Stadt Neustadt a. Rbge. Stadtteil Eilvese

1. Änderung des Bebauungsplans Nr. 364 „Südlich Heidestraße“ mit örtlicher Bauvorschrift

Satzung mit Begründung - beglaubigte Abschrift

Abb. 2: Geltungsbereich der 1. Änderung hinsichtlich der maximal zulässigen Traufhöhe

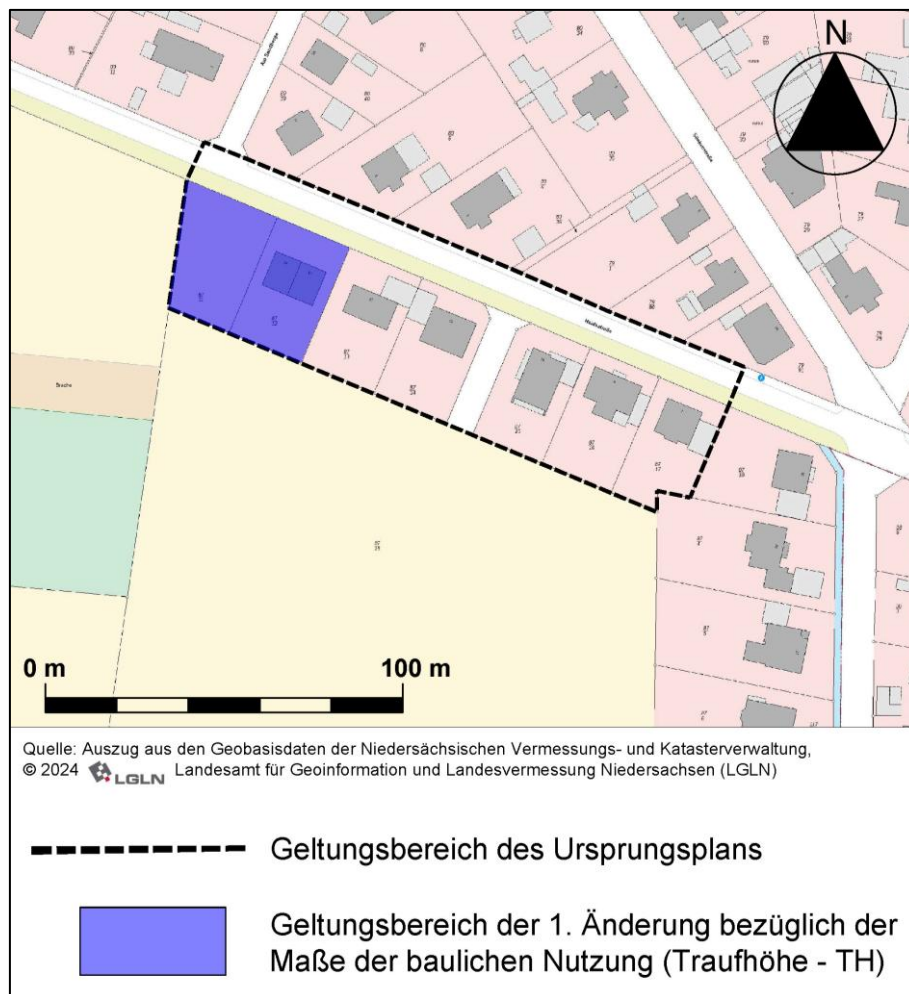
Der Änderungsbereich zur Erhöhung des Maßes der baulichen Nutzung betrifft den Teil des „Allgemeinen Wohngebietes“, für den ein Vollgeschoss als Höchstmaß festgesetzt ist (Flurstücke 87/11 und 87/12; vgl. Abb. 2, Seite 3).

Mit der 1. Änderung wird die maximal zulässige Traufhöhe für den eingeschossigen Bereich des „Allgemeinen Wohngebiets“ (Flurstücke 87/11 und 87/12) von 4,00 m auf 4,30 m erhöht. Alle anderen Festsetzungen und Regelungen zum Maß der baulichen Nutzung bleiben unverändert. Insbesondere § 2 der textlichen Festsetzungen zum Ursprungsplan ist für die Ermittlung der zulässigen Traufhöhe heranzuziehen.

Für die Flächen, die im Bebauungsplans Nr. 364 „Südlich Heidestraße“ als Allgemeines Wohngebiet (WA) mit einem Vollgeschoss als Höchstmaß festgesetzt sind, wird eine Traufhöhe von 4,3 m als Höchstgrenze festgesetzt.

Abb. 3: Geltungsbereich der 1. Änderung hinsichtlich der Ergänzung der örtlichen Bauvorschrift

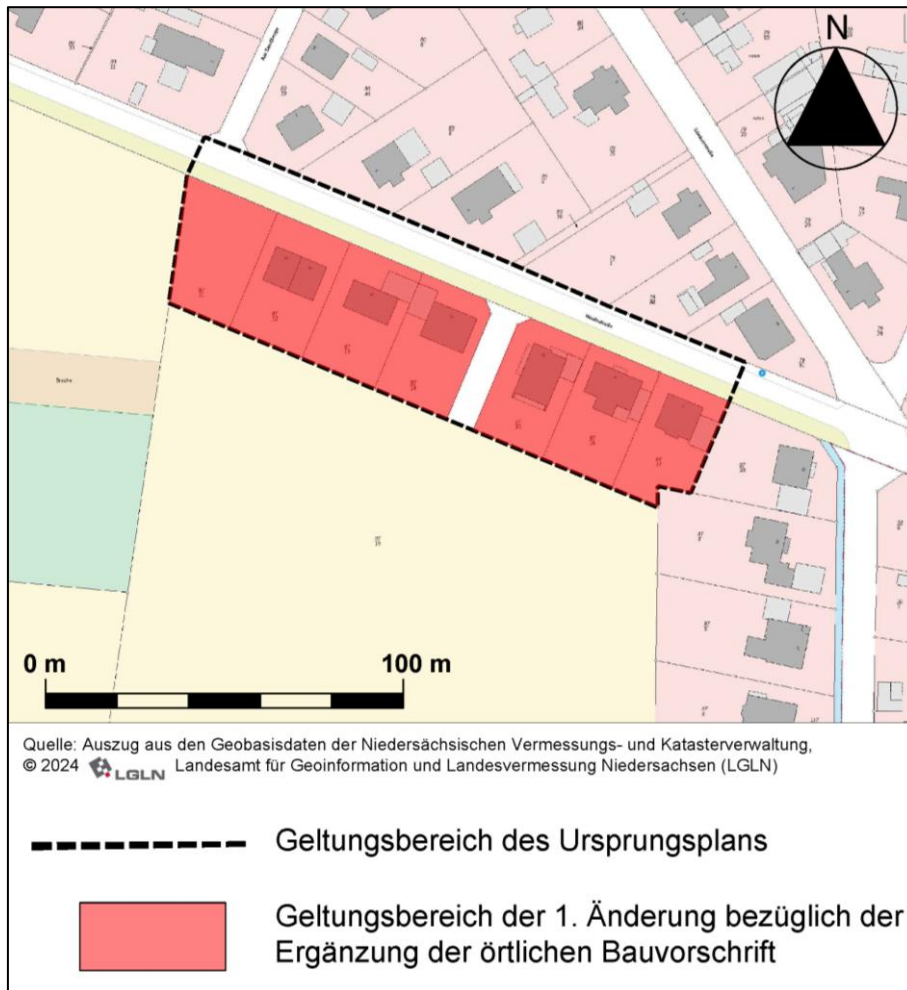
Der Änderungsbereich für die Ergänzung der örtlichen Bauvorschrift umfasst alle als „Allgemeines Wohngebiet“ festgesetzten Flächen (vgl. § 1 der örtlichen Bauvorschrift des Ursprungsplans und Abb. 3, Seite 4).

Bezogen auf das „Allgemeine Wohngebiet“, das im Ursprungsplan festgesetzt ist, wird außerdem der § 2 Abs. 3 der örtlichen Bauvorschrift neu gefasst. Damit wird als Alternative zu den sonstigen Regelungen des § 2 der örtlichen Bauvorschrift des Bebauungsplans die bauplanungsrechtliche Zulässigkeit der Herstellung begrünter Dachflächen ermöglicht. Alle übrigen Regelungen der örtlichen Bauvorschrift bleiben unverändert.

3. Abweichend von § 2 Abs. 2 sind Sonnenkollektoren oder Photovoltaik-Elemente sowie begrünte Dächer zulässig.
